### MODIFICA TECNICA N. 95

### OPERE DI SOSTEGNO - ASSE PRINCIPALE - Lotto 2a OS03 - Paratie di pali sx dal km 1+647.937 al km 1+848.286 Relazione tecnica descrittiva - Nota di Modifica Tecnica n.°95

**OGGETTO: Modifiche puntuali opera di sostegno OS03**

**OGGETTO: Riscontro a nota Ufficio A.S. ANAS - Prot. CPA-0018298-P del 25/03/2015**

**Oggetto : Restituzione elaborati di dettaglio non vidimati:  
OS03-Paratia di pali sx dal km 1+647,937 al km 1+848,286**

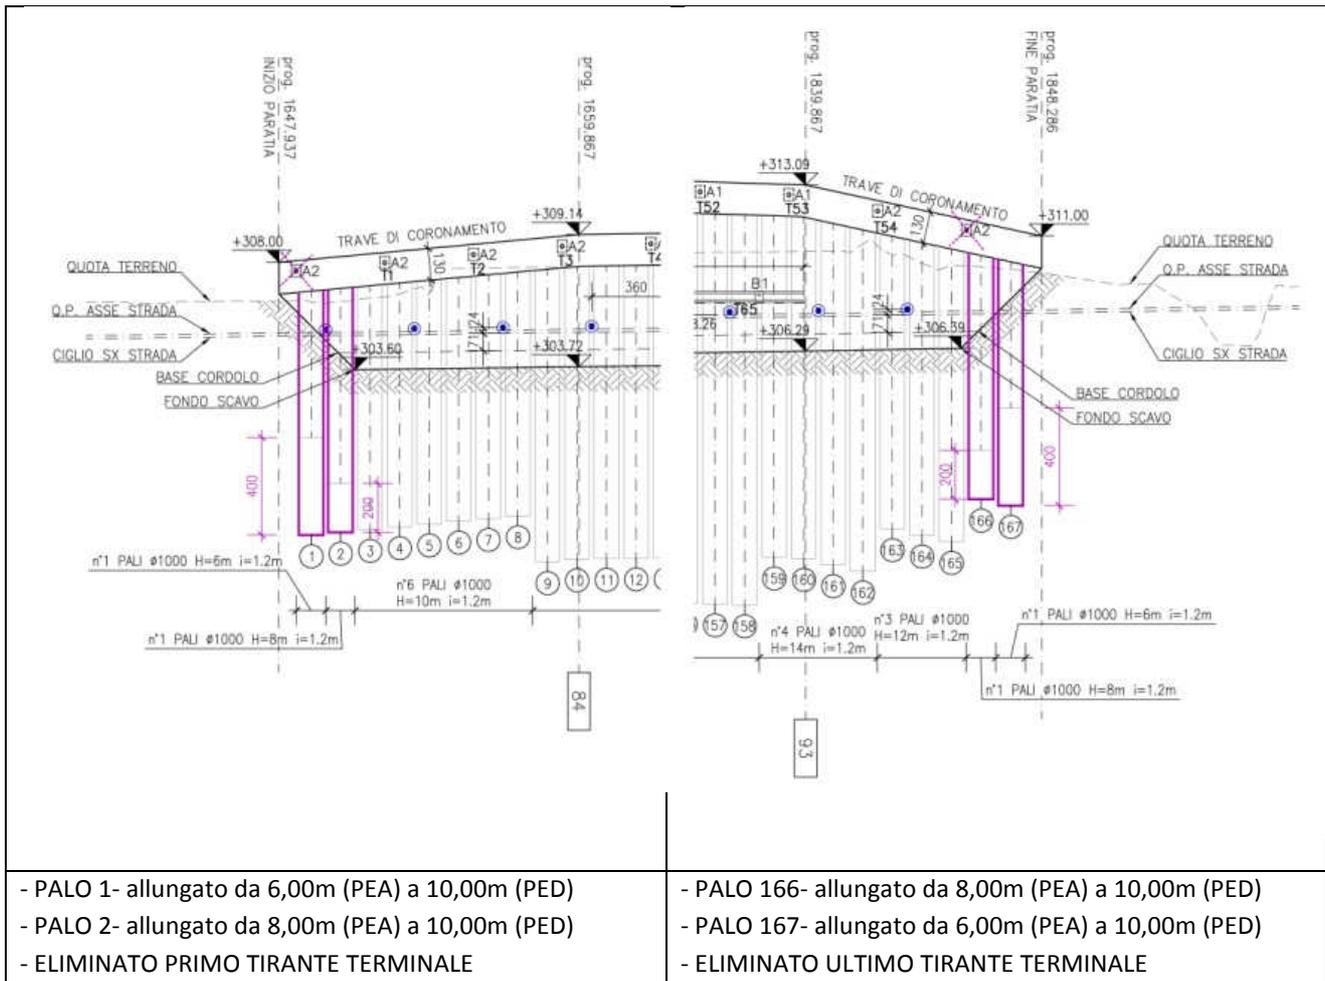
*"Si rappresenta che tale modifica tecnica di dettaglio proposta, consistente nell'eliminazione di due tiranti-seppur incrementando la lunghezza di n.°4 pali in corrispondenza dei relativi tratti – non risulta supportata da nessun calcolo di verifica delle nuove condizioni di vincolo nonché del nuovo meccanismo di funzionamento a sbalzo dei pali"*

La modifica tecnica di Progetto Esecutivo di Dettaglio (PED), cui fa riferimento la richiesta di integrazione, è la **Nota di Modifica Tecnica n.95, emessa in data 26/11/2014**, all'interno della quale venivano descritte le modifiche puntuali apportate alla paratia in esame, fra le quali la seguente, di cui si riporta il passo estratto dalla citata MT 95:

- *Nei tratti terminali della paratia, sono stati sostituiti i pali da L=6,00m (pali n.°1 e n:°167) ed L=8,00m (pali n.°2 e n:°166) con pali da L=10,00m e contestualmente sono stati eliminati l'ultimo tirante (tipo A2) lato Palermo e l'ultimo lato Agrigento;*

Nel successivo paragrafo si presentano, come da richiesta formulata da A.S. Anas, le verifiche integrative per il palo con altezza di scavo maggiore fra i 4 variati a seguito di modifica tecnica PED, vale a dire il palo n.166, evidenziato nella precedente tabella.

**Si tiene a precisare che le verifiche in merito alle variate condizioni di vincolo ed al nuovo meccanismo di funzionamento a sbalzo dei pali, erano state certamente svolte in occasione ed a supporto della modifica tecnica di PED, e che pur tuttavia si era ritenuto di ometterle all'interno della stessa nota, dal momento che :**

Figura 1 Modello di calcolo – step finale di calcolo

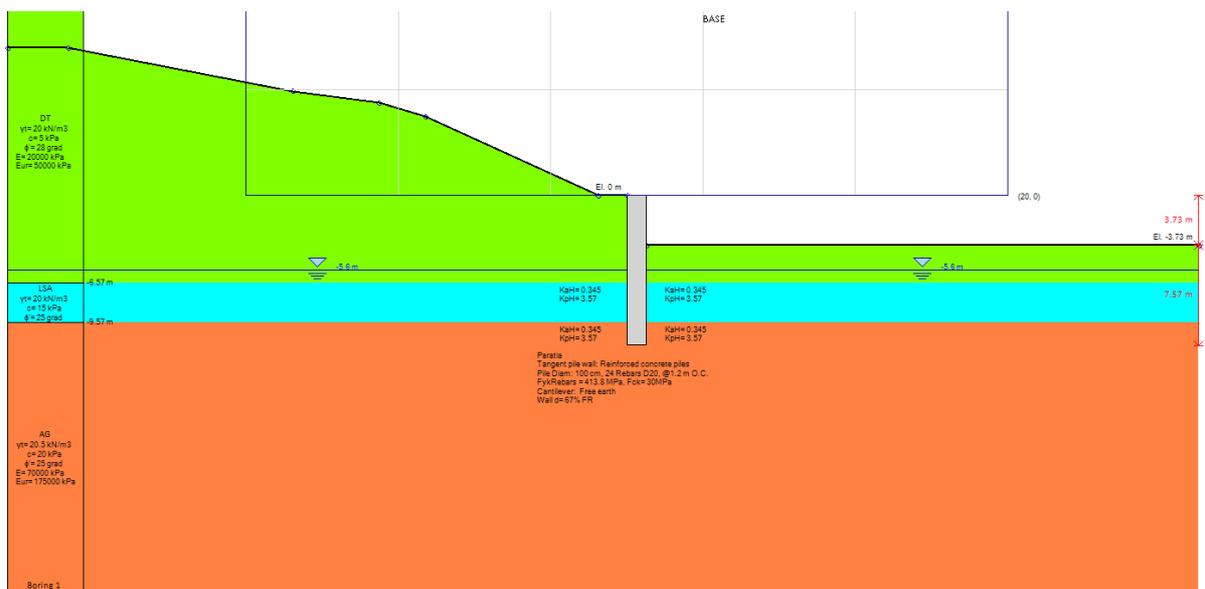
Nelle tabelle seguenti sono fornite le principali caratteristiche geometriche e stratigrafiche utilizzate per la sezione di verifica integrativa in corrispondenza del palo n.166, assunto come rappresentativo degli altri pali a mensola.

SLU GEO		SLU STR		SLE
	Statico	Sismico	Statico	Sismico	
Spostamento massimo (cm)	1.05	0.74	0.63	0.47	0.63
Momento massimo (kNm/m)	-	-	161.72	121.62	124.4
Taglio massimo (kN/m)	-	-	70.3	48.8	54.08
Spinta passiva mobilitata a valle (%)	70	70	-	-	51.36

Sulla base di tutto quanto sopra esposto e delle verifiche integrative riportate, possiamo affermare che la configurazione di paratia a mensola introdotta per i pali periferici della paratia in esame a seguito di modifica tecnica n.95, risulta soddisfare tutti i requisiti ed i coefficienti di sicurezza strutturali e geotecnici prescritti da normativa.

Figura 9 Verifica in condizione statica – superfici analizzate e superficie critica

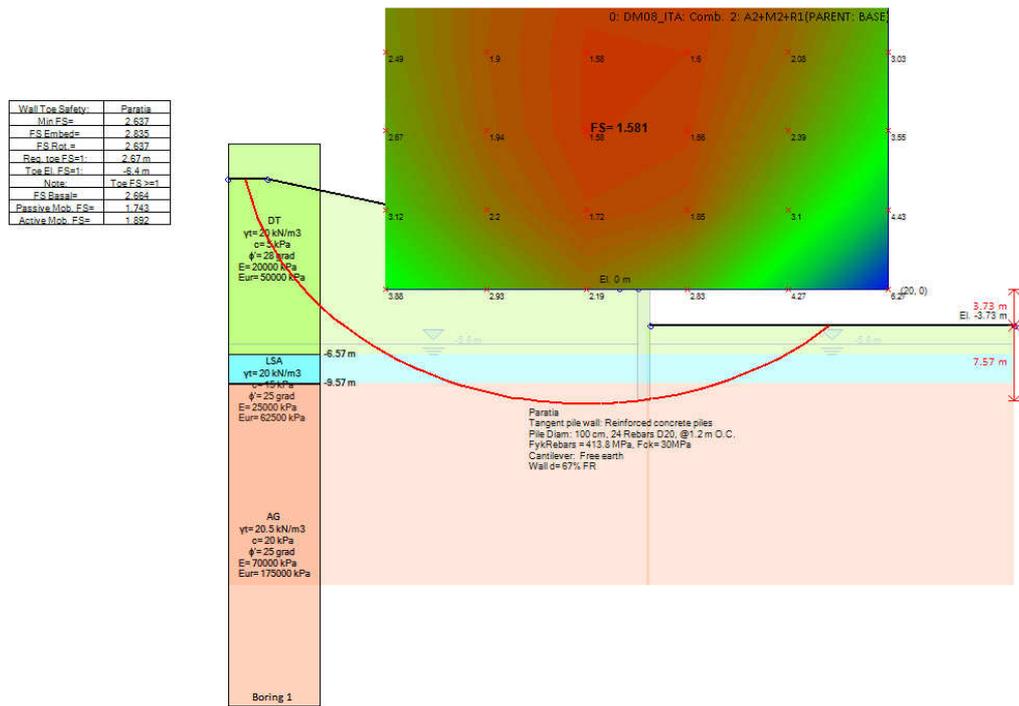
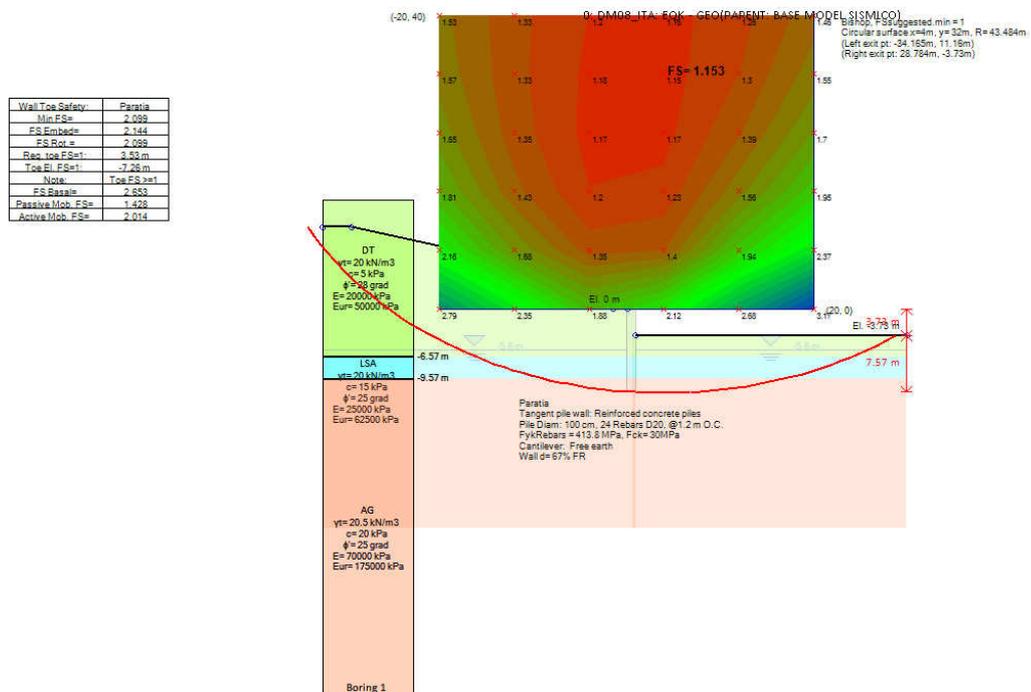
Nelle figure seguenti è rappresentata la sezione presa in considerazione per le analisi con le superfici investigate ed evidenziata la superficie più critica.

Tipo di verifica	Fs
Statica	1.58 > 1.10
Sismica	1.15 > 1.10
